# 专业协调01：合拢共墙与一层平面

# 专业协调02：二、三层临空边缘与屋面

# 专业协调03：门窗统计与结构待办

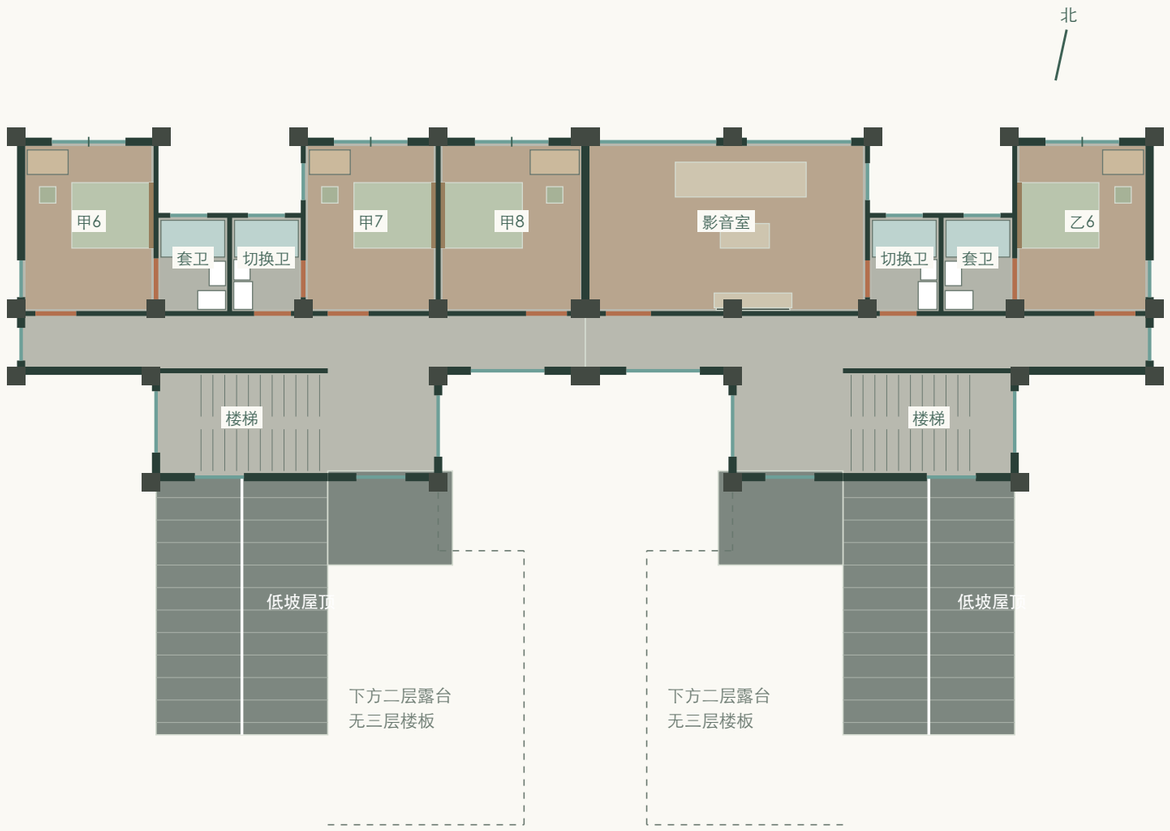
蓝线为保留的露台栏杆；深灰为恢复的走廊墙，青绿为新窗；屋顶及楼板边界不变。

二层：有顶走廊加墙，转折通道补顶，前露台敞开

三层：走廊墙与窗恢复，低坡翼顶延伸，前露台保持露天

二层露台共8段栏杆：0.35米炭灰砖纹基座，上部哑黑细竖杆与扶手，高度暂按1.20米建模；应复核实际完成面高度、竖杆间距、扶手、基座与边梁锚固。

后排主屋顶前坡约18°，楼梯并入连续坡面，二层卧室上方小顶左右约8°分坡，屋脊及侧檐向南约3°降低；三层前部原露台楼板全部取消，不将坡屋面作为可走露台。

原两户中间4处侧窗封闭；共墙本体及屋顶接缝需同时明确防火、隔声、防水和结构连续性。
